# 1号機 原子炉格納容器内窒素封入設備 実施計画変更に伴うコメント回答について

平成27年7月7日  
東京電力株式会社

## 補足資料（１）② 重点監視パラメータについて

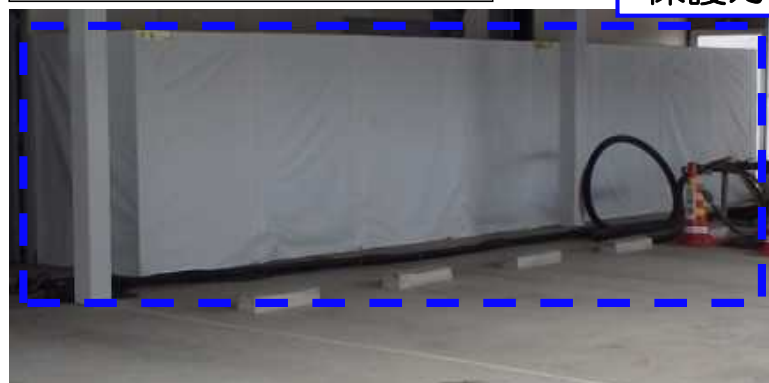
JP計装ラックラインからの30 Nm<sup>3</sup>/h窒素封入が可能であること、および原子炉内パラメータに与える影響について説明すること。

- 前回の試験で、1ライン当たりの最大封入量は12~17.5Nm<sup>3</sup>/hであった。一方、2ライン用いて封入した時は、19Nm<sup>3</sup>/hの封入時に封入圧力に余裕があったことから、4~5ライン用いることで30~40Nm<sup>3</sup>/h確保できると評価している。14ラインそれぞれの最大封入量を補足資料(1)①に示す。
- 前回の試験で、30Nm<sup>3</sup>/hをRVHラインから封入した時に比べて、RVHラインから11Nm<sup>3</sup>/h、JP計装ラックラインから19Nm<sup>3</sup>/hを1週間程度封入した際に、下記監視パラメータに有意な変動のないことを確認している。よって、JP計装ラックラインから30Nm<sup>3</sup>/hの封入によっても有意な変動は発生しないと考えている。監視パラメータの詳細を補足資料(1)②に示す。

- 指示値が変動した場合に対応が必要となるパラメータを重点監視パラメータは、下表の通り。監視の目的及び前回の試験時の判断基準について、あわせて示す。

# 補足資料（3）すべり評価について

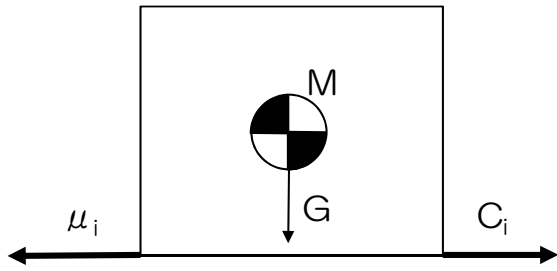
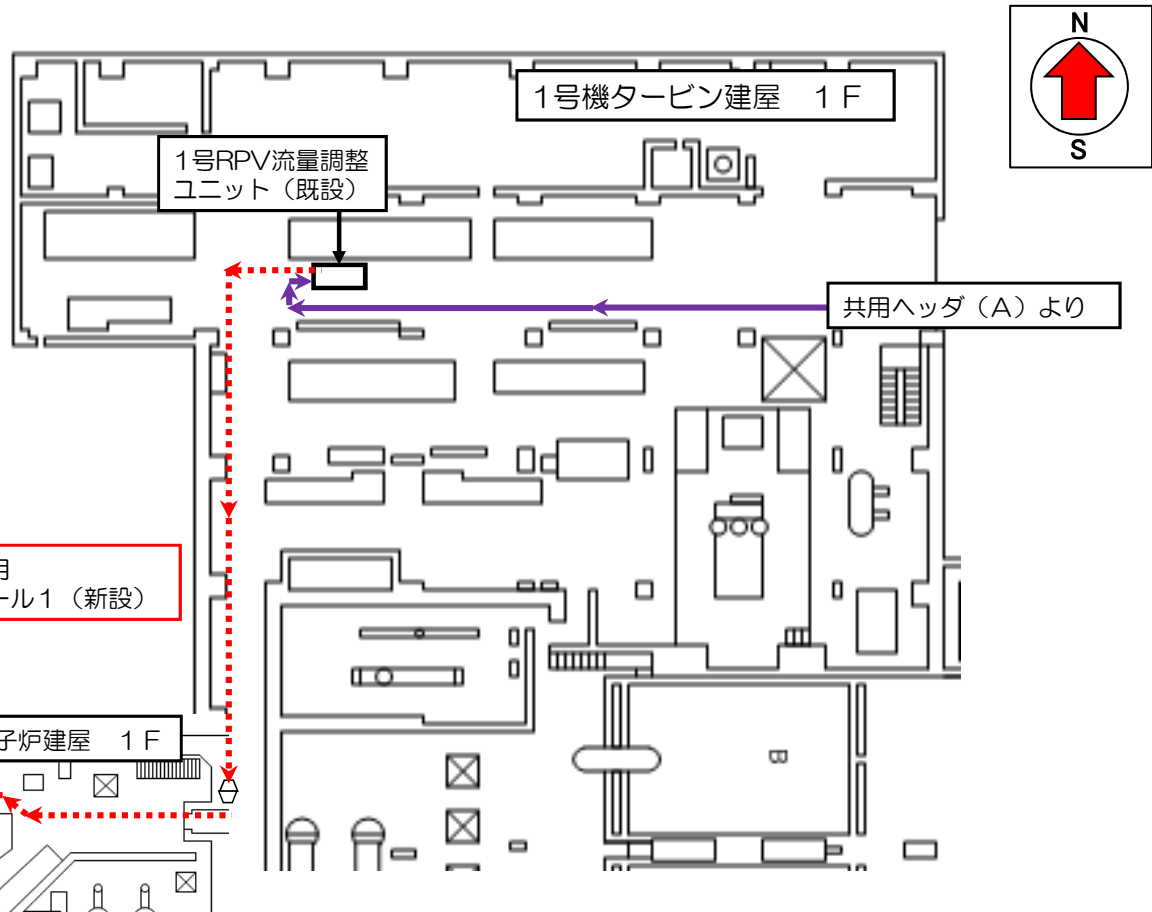
今回新設ラインについて、すべり評価を行うこと

- 地震時の水平荷重によるすべり力と接地面との摩擦力を比較することにより、すべり評価を実施した。
- 評価の実施にあたり、すべり力はCクラス相当の水平方向震度、摩擦力は鉄／コンクリートの摩擦係数を採用し、下記の4箇所に対し評価を行った。
  - 窒素封入用弁モジュール1, 2（新設）  
（弁モジュールは重量・形状が同じため、まとめて評価を行う）
  - 流量調整ユニット（新設）
  - 注入／ドレンライン切替ユニット（新設）  
※なお、ホース部位については、フレキシビリティを有していること、ライン長にある程度の余裕を持たせていることから、すべりが発生してもラインの損傷および窒素封入に影響を及ぼす有意な変形は発生しないと考えられる。
- 評価の結果、地震時の水平荷重によるすべり力は接地面の摩擦力より小さいことから、すべらないことを確認した。

補足資料（3）にすべり評価モデルおよび計算結果を示す。

上式の結果が正の数であればすべりは発生せず、負の数となった場合すべりが発生する。

今回の条件においては、 $\mu_i = 0.40$   $C_i = 0.24G$ のため、

$$0.40MG - 0.24MG = 0.16MG > 0$$

となり、すべりは発生しない。

【参考】新規設置ライン敷設図 ② 《新設ライン2（工事認可後設置分）》

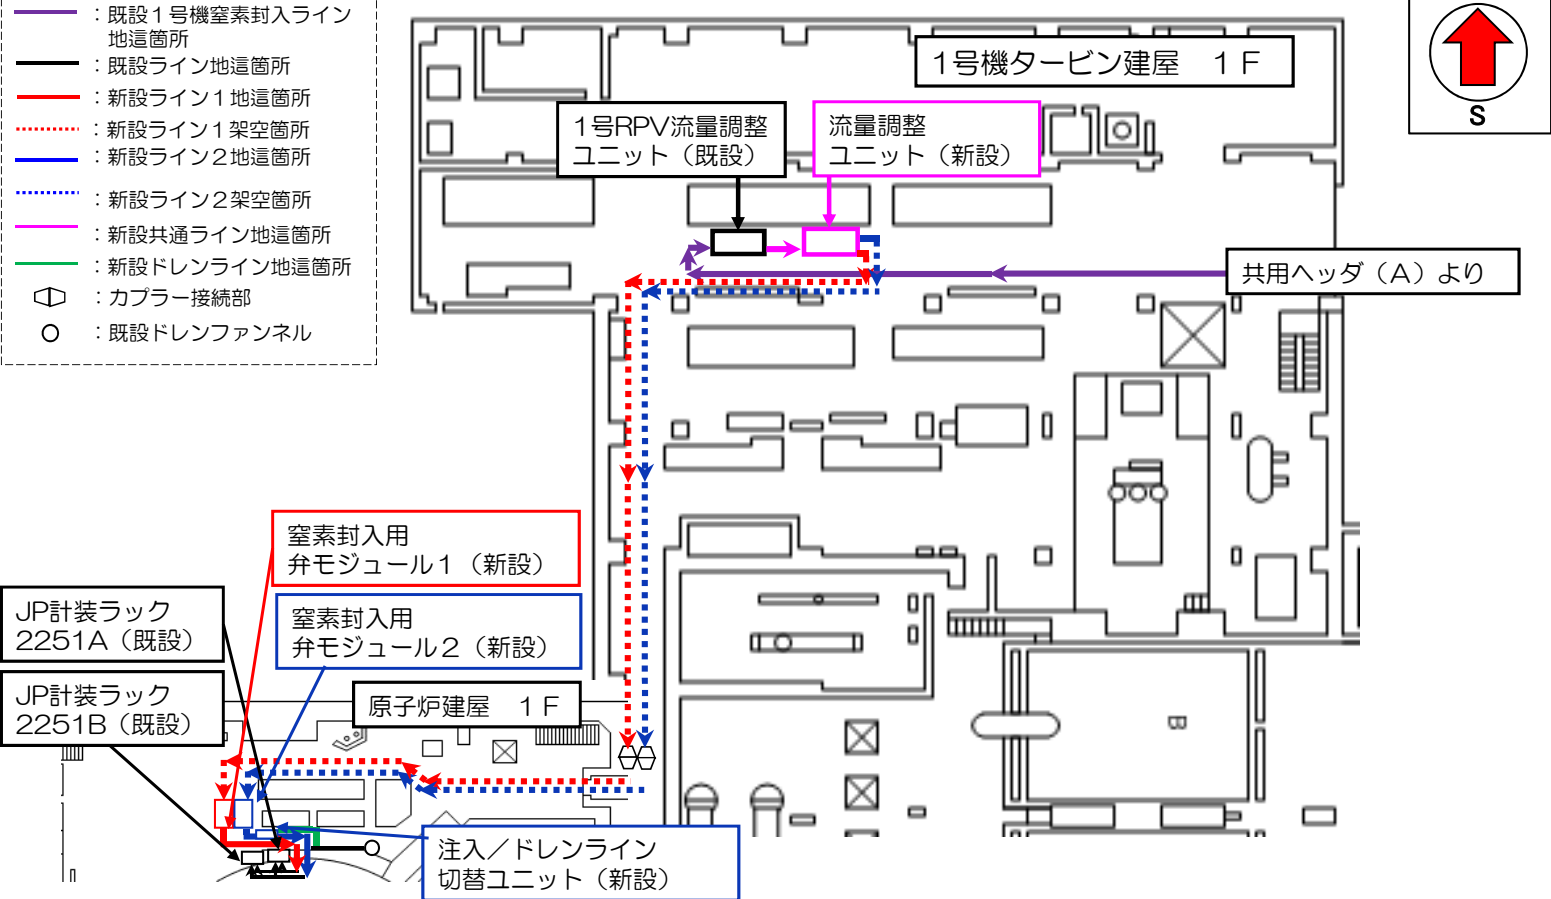
本申請範囲のライン設置工事における被ばく評価について説明すること

- 本申請範囲のラインにおいては、新設ライン1の設置を平成26年6月に実施済み。新設ライン2の設置を実施計画変更認可後に実施する。
- 被ばく低減対策として、カプラ接続の採用、ホース長を調節することによるR/B※1内ホース-ホース接続箇所の解消、ならびにR/B内設置の継手部位を工場で組み上げた状態で現場に持ち込むことにより、高線量区域内における作業時間の低減を行っている。
- なお、上記対策を実施したことによる、新設ライン1設置工事時における平均被ばく線量、総被ばく線量及び作業員数の計画／実績値の比較結果は下表のとおりであり、新設ライン2の設置工事においても同様の低減効果が見込まれる。
